**Varianti al Progetto di Fattibilità Tecnica ed economica del Raddoppio Cosenza-Paola/San Lucido (galleria Santomarco). Procedimento di riesame e aggiornamento del provvedimento di V.I.A.-PNRR D.M. n. 442 del 27/09/2023.**

**Procedimento di riesame e aggiornamento del provvedimento di V.I.A.-PNRR D.M. n. 442 del 27/09/2023. Progetto di fattibilità tecnica ed economica del Raddoppio Cosenza-Paola/S. Lucido**

**I RIPUBBLICAZIONE**

Figura 10: Profili della galleria esistente e sezione di adeguamento.

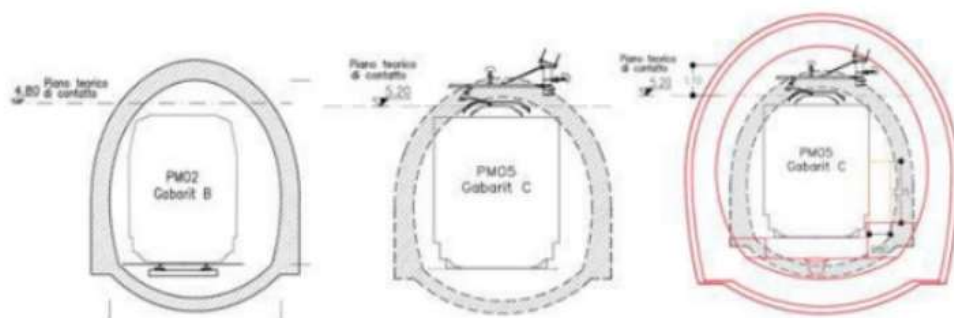
In riferimento all'alternativa "2012 UPGRADE" il Proponente evidenzia che l'adeguamento della galleria esistente potrà essere completato in un tempo di circa 8-9 anni in considerazione della necessità di procedere alla completa demolizione e allo scavo a tergo dei rivestimenti presenti, del contesto geologico e geotecnico che rendono necessarie indagini e interventi di consolidamento al contorno preventivi alle operazioni di allargamento, considerando inoltre che le ridotte dimensioni della sezione della galleria storica e, quindi delle aree di cantiere disponibili, incidono sulla velocità delle lavorazioni. Per il tempo necessario all'adeguamento della galleria esistente dovrebbe essere garantito un servizio su gomma, alternativo al servizio ferroviario, in quanto il servizio ferroviario verrebbe interrotto per tutta la durata dei lavori: sarebbero necessari 120 bus/giorno per effettuare il servizio sostitutivo tra le città di Paola e Cosenza con un aumento annuale di 1.613 tonnellate di CO<sub>2</sub> e incremento dei tempi necessari per gli spostamenti (da 22 minuti a circa 60 minuti).

prevedendo l'adeguamento della galleria esistente alla nuova sagoma insieme alla realizzazione della nuova canna e dei collegamenti, risulta evidente che l'Alternativa 2012 Upgrade richiede demolizioni, interruzioni di esercizio e una serie di opere tecniche che portano il completamento dei lavori a **16 anni**.

Si vuole evidenziare che l'altezza della galleria esistente, in genere non inferiore a 5,50 m dal piano di rotolamento (quota superiore rotaia), salvo che in alcuni punti singoli intorno alla progressiva 2.761 dove tocca i 5,40 m [RFI – RelSan], potrebbe rendere fattibile l'adeguamento alla sagoma PC/80 con interventi non troppo onerosi e rispondendo così

alle esigenze dei corridoi merci europei. Tale possibilità dovrebbe essere oggetto di valutazione, così come gli eventuali adeguamenti dell'intera linea tirrenica allo standard richiesto e contemplati nel documento delle Analisi delle Alternative Progettuali. Fatte salve due stranezze: 1) il riportare per la tratta Battipaglia-Praja una pendenza di progetto del **18‰** quando in tutti i documenti si sostiene che tale pendenza debba non essere superiore al **12,5‰**; 2) l'affermazione che sia **"in corso lo studio di adeguamento a PC/80"** nella tratta Montalto – Lamezia Terme – Gioia Tauro. Tratta che include giocoforza **l'attuale Galleria Santomarco**.
